Valsts vides dienests

Paredzētās darbības ietekmes sākotnējais izvērtējums Nr. AP26SI0175

Derīgo izrakteņu ieguve smilts atradnē "Jaunpriedaines" (5,373 ha platībā).

Bauskas novads, Vecsaules pagasts, nekustamais īpašums "Jaunpriedaines" (kadastra Nr. 40920110022).

2. attēls. Atradnes tuvumā esošās dzīvojamās mājas.

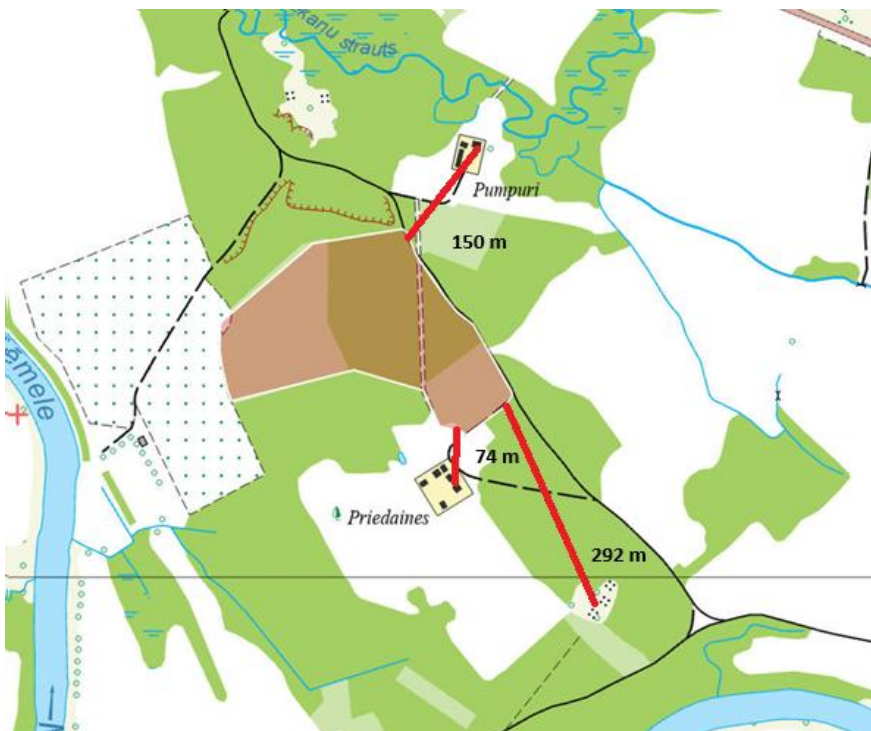
Paredzētās darbības vieta atrodas aptuveni 850 m no apdzīvotas vietas Ērgļi robežas. Tuvākās dzīvojamās mājas ir “Priedaines”, “Pumpuri” un “Bāri” atrodas attiecīgi aptuveni 74 m, 150 m, un 292 m attālumā no Atradnes (skat. 2. att.).

Tai pat laikā TIAN 43. punkts nosaka, ka *jaunu derīgo izrakteņu ieguves vietu nedrīkst ierīkot tuvāk par 100 m no esošās dzīvojamās vai publiskās ēkas.*

- 6.11. Ieguves procesu organizēt darba dienās, dienas gaišajā laikā (no 7:00 līdz 19:00).
 - 6.12. Izstrādājot derīgo izrakteņu ieguves projektu, ņemt vērā TIAN, tai skaitā 43. punktā noteikto, ka jaunu derīgo izrakteņu ieguves vietu nedrīkst ierīkot tuvāk par 100 m no esošas dzīvojamās vai publiskās ēkas.

3. attēls. Atradnes atrašanās vieta

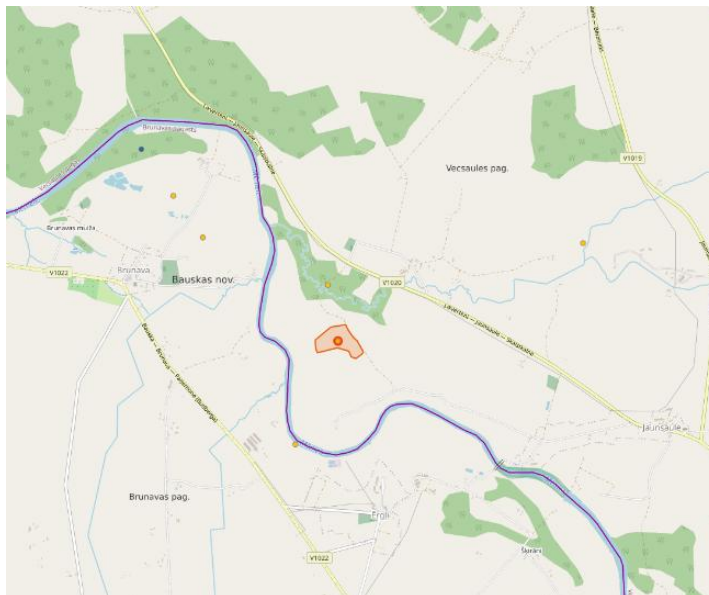
Atbilstoši LVĢMC Zemes dzīļu informācijas sistēmas datiem⁴, plānotās derīgo izrakteņu atradnes tuvumā neatrodas citas aktīvas derīgo izrakteņu ieguves vietas. (skat. 3. att.).

Līdz ar to plānotā darbība neradīs summāro jeb kumulatīvo ietekmi uz apkārtējo vidi saistībā ar citu saimniecisko darbību. Kopējā derīgo izrakteņu ieguves platība šajā teritorijā nepārsniegs likuma “Par ietekmes uz vidi novērtējumu” 1. pielikuma 25. punktā noteikto robežvērtību (25 ha), kuras sasniegšana būtu nepieciešams ietekmes uz vidi novērtējums.
